2. Planänderungsverfahren Ausbau der S6: Stellungnahme der Stadt Karben

## S-Bahn Rhein-Main / S6 2. Baustufe, Bad Vilbel – Friedberg Planfeststellungsverfahren nach § 18 AEG in Verbindung mit §§ 73 ff. VwVfG Ergänzende Öffentlichkeitsbeteiligung aufgrund von Änderungen des ausgeleg- ten Planes

### Hier: Stellungnahme der Stadt Karben zur 2. Planänderung

**Fachliche Stellungnahme zu Schall und Erschütterungen zum Planfeststellungsverfahren für die Kreisstadt Friedberg, die Städte Karben, Bad Vilbel und die Gemeinde Wöllstadt zu Auswirkungen des 4-gleisigen Ausbaus des Strecken-Projekts S-Bahn Rhein-Main, S6 in der 2. Baustufe (aktuelle Gutachten) Projekt 3728145**

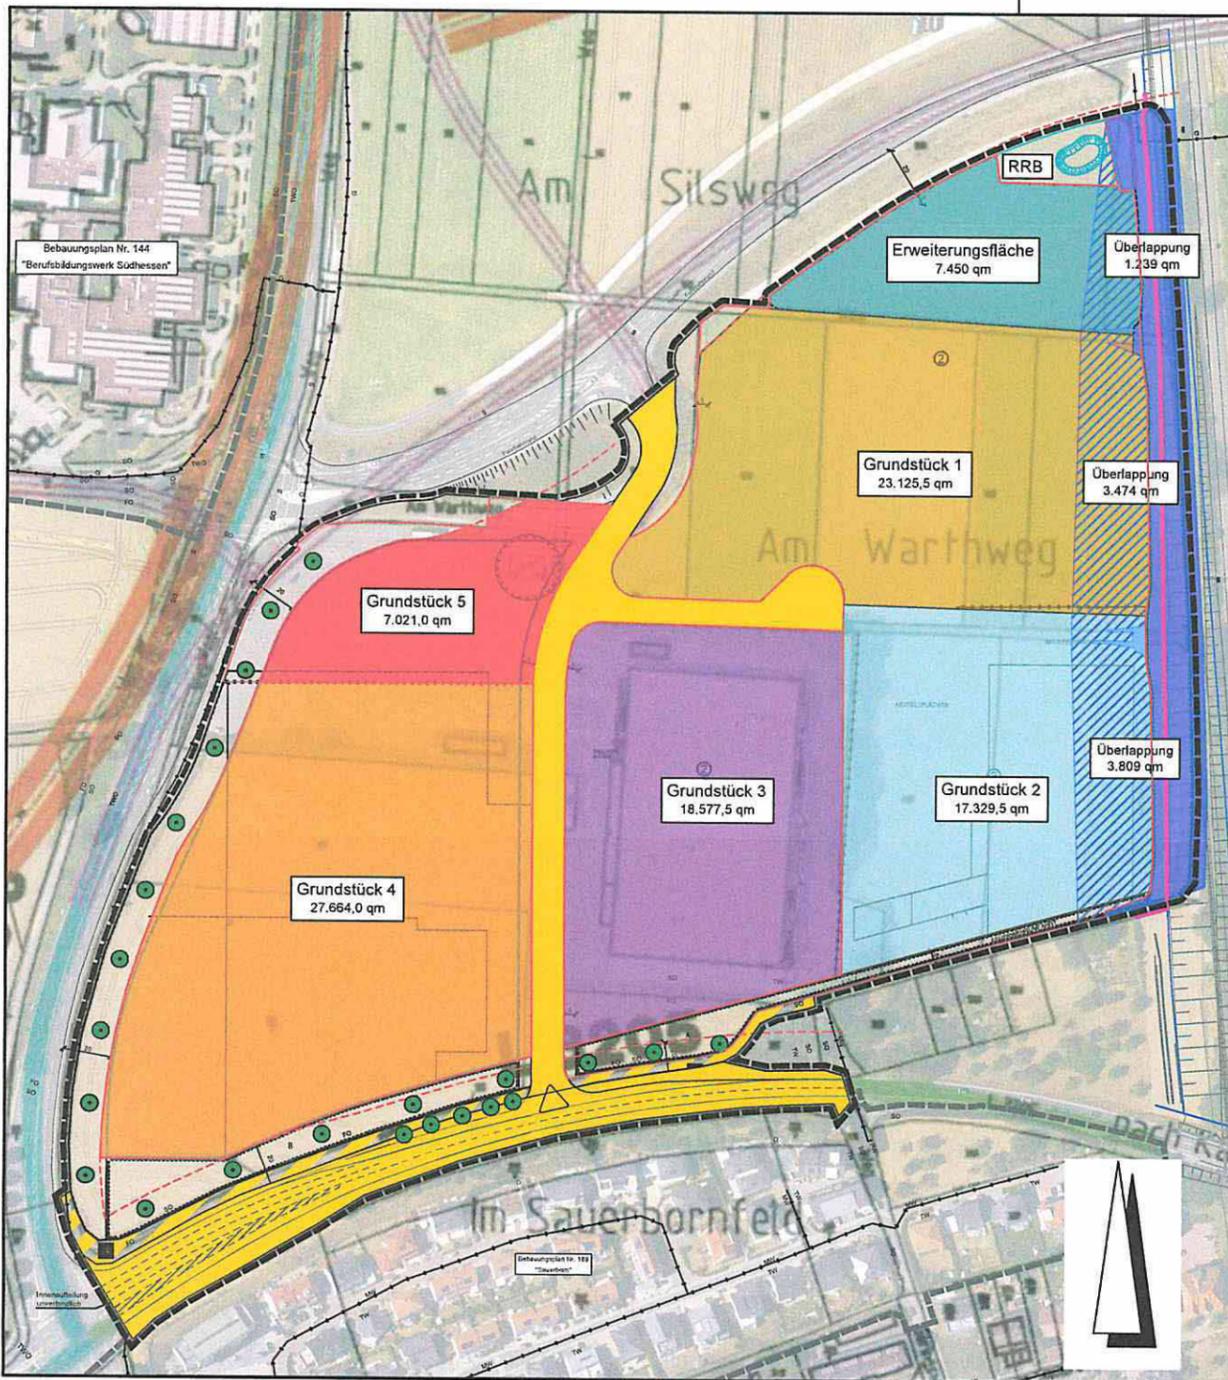
Wir beziehen uns auf die Fläche lfd. Nr. 6.05, vorläufige Inanspruchnahme der Fläche zur Baustelleneinrichtung. In einem Abstimmungstermin am 15. Februar 2022 wurde zwischen DB Netz AG, Hessische Landgesellschaft und Stadt Karben ein neuer Flächenzuschnitt für die BE-Fläche vereinbart (siehe Anlage 2 mit Plan und Schriftverkehr).
